# 【論点一〇】 立坑構造物の解析モデル変更について

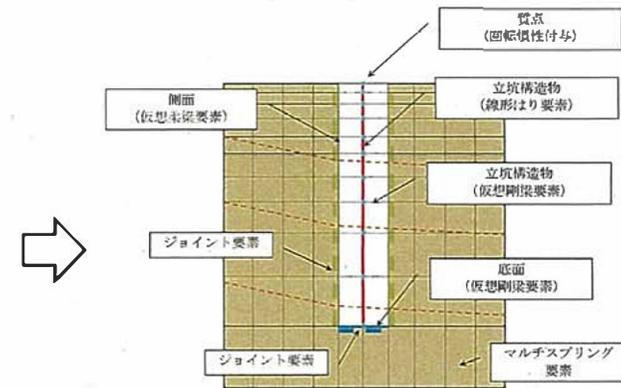
地震時の解析モデルにおいて、円筒形立坑は既工認プラントと同様に1本の鉛直はり要素としてモデル化し、矩形立坑はラーメン構造型のはり要素としてモデル化を行っていた。しかし、既工認プラントを考慮した解析モデルで統一することが、審査を円滑に進めるために望ましいと判断し、矩形立坑については解析モデルの変更を行った。
